ASSOCIATION ENVIRONNEMENTALE DONGEOISE des ZONES à RISQUES et du PPRT.

Objet : Enquête publique concernant la demande présentée par la SOCIÉTÉ LIANTS DE L'OUEST en vue d'obtenir l'autorisation d'exploiter une unité de stockage et de production de liants routiers à Montoir de Bretagne, rue de la Tartane

Observations de l'AEDZRP

Figure 5 : Représentation de l'impact olfactif du projet sur l'environnement

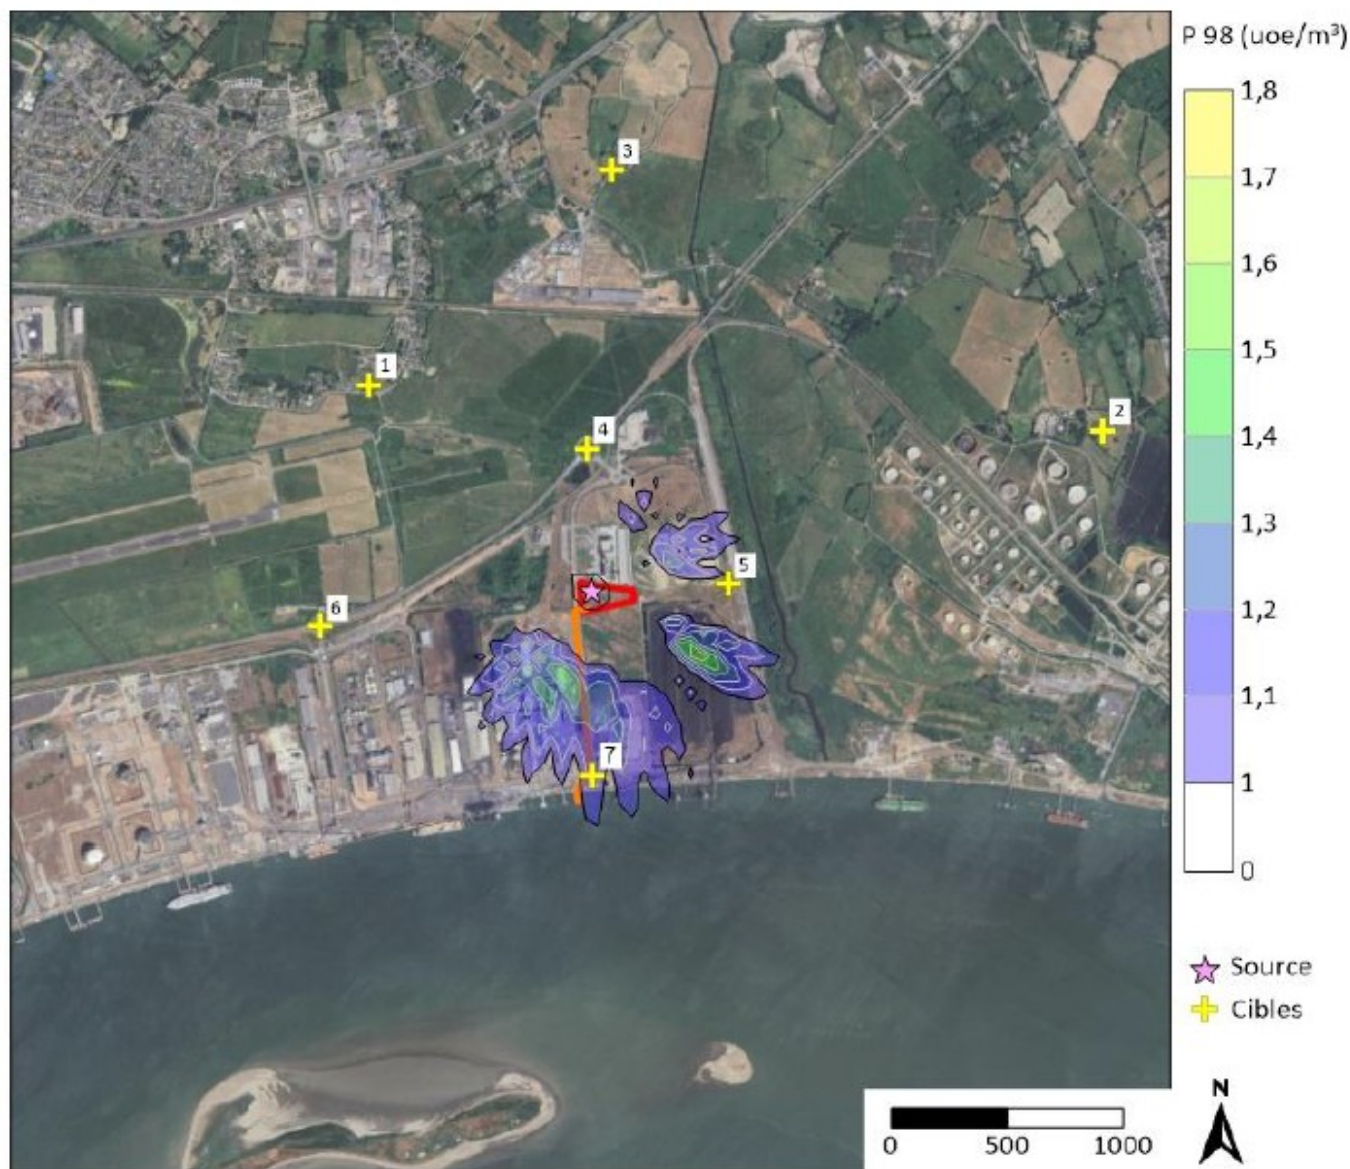
L'étude impact odeurs est réalisée selon la méthode réglementaire. Il s'agit d'une étude de modélisation donnant des résultats statistiques (% de la population discernant l'odeur). Elle diffère des approches sensorielles objectives comme le Langage des Nez (mis en œuvre par des experts d'Air Pays de la Loire ou par des riverain·es formé·es comme en Basse Loire) dans laquelle la nature (type de composé) et l'intensité des odeurs sont évalués.

L'appréciation via la méthode réglementaire peut différer par rapport aux ressentis des riverains. En conséquence, indiquer que "L'impact résiduel du projet en phase exploitation sur les odeurs est qualifié de négligeable" est à évaluer dans les faits.

L'AEDZRP souligne que par vent d'ouest les odeurs générées par le site de CARGILL Montoir sont perceptibles jusqu'à Donges et parfois très fortement.

L'association demande que le maître d'ouvrage s'engage à faire procéder à une évaluation de son impact olfactif par des experts d'Air Pays de la Loire.

Figure 77 : Sources industrielles individuelles modélisées (source : numtech - Rapport de modélisation)

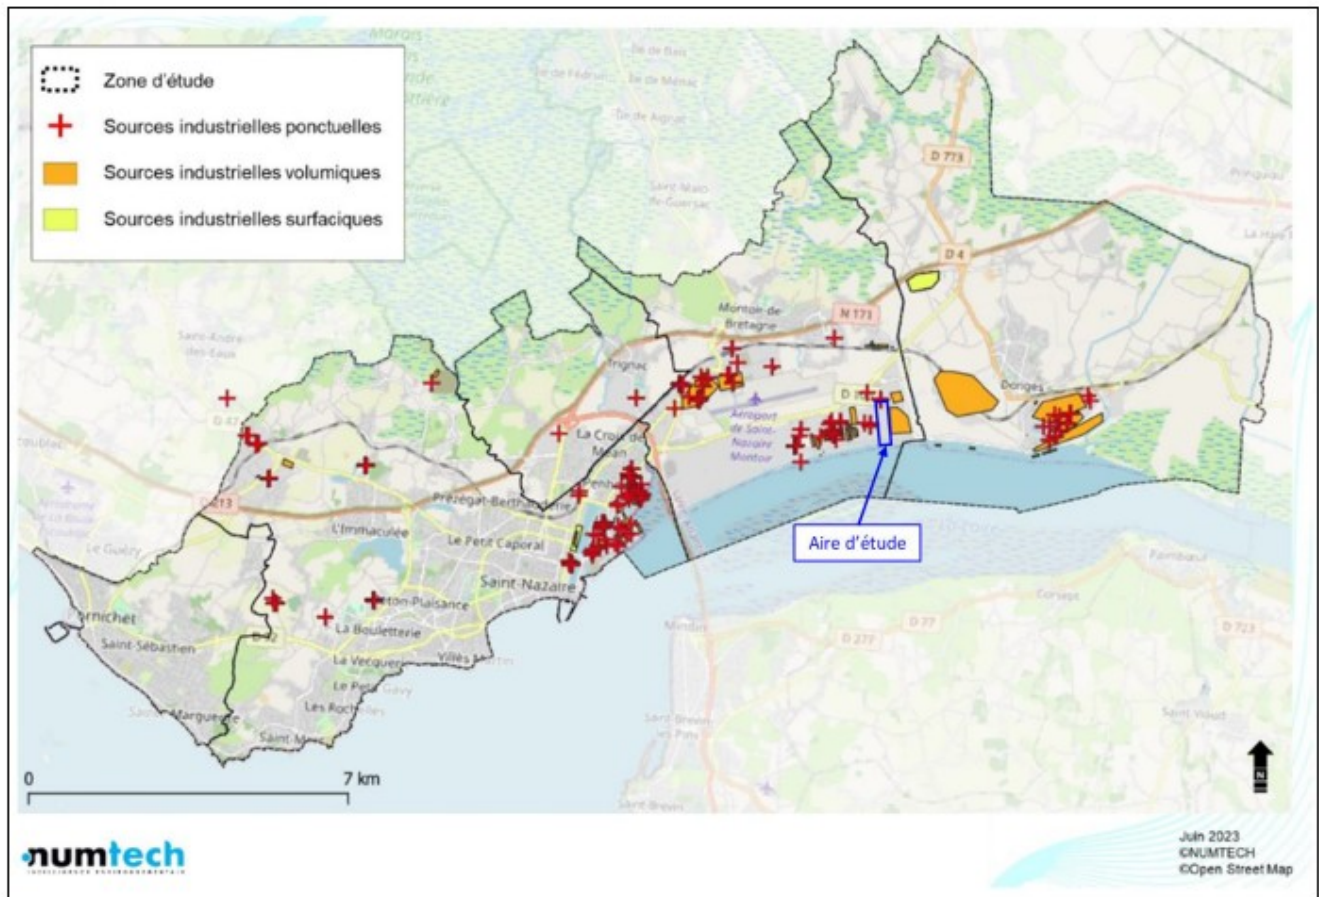
L'AEDZRP tient à souligner que les rapports BURGEAP phase 1 et 2 ont fait l'objet de nombreuses remarques et critiques des associations (AEDZRP, Association des habitants du village de Gron, LDH, Vivre à Méan-Penhoët) y participant suite aux carences dans les recensements des émissions dans la phase 1 et donc des modélisations non représentatives, sans examen des incertitudes. Ce qui a conduit la DREAL à utiliser des formulations sibyllines voire trompeuses qui ont été reprises page 120.

Après avoir pointé à maintes reprises les manquements de cette étude sans avoir été réellement entendues, elles ont décidé de quitter le dispositif à l'automne 2024.

Figure 69 : Localisation des points de comptages autour de l'aire d'étude (source : data.loire-atlantique.fr)

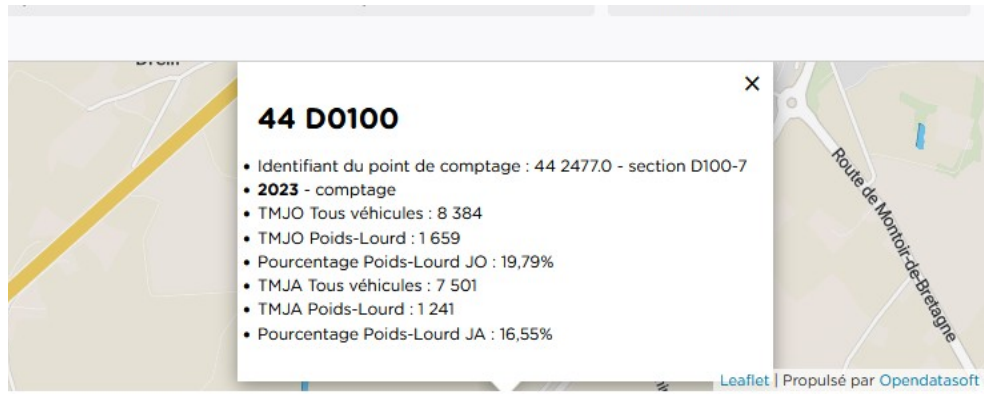
- le maître d'ouvrage choisit de présenter trafic moyen journalier annuel. Il aurait pu présenter également le trafic moyen jours ouvrés (TMJO), plus représentatif du trafic !

Pour 2022, il était de **6292 (tous véhicules)** dont **1402 pour les poids lourds** (contre 996 pour le TMJA)

1659 poids lourds ...

Si on parle d'effets cumulés, SLO prévoit entre 50 à 70 camions/jour. Comment bien de rotations journalières effectueront ces véhicules ?

Le projet COASTLINE en annonce une cinquantaine, la plateforme logistique AIRBUS en prévoit environ 150 sans préciser s'ils emprunteront tous la RD 100 ...

L'AEDZRP demande à ce qu'une nouvelle évaluation du trafic routier soit effectuée, prenant en compte l'ensemble des projets et assortie de mesures de la qualité de l'air.
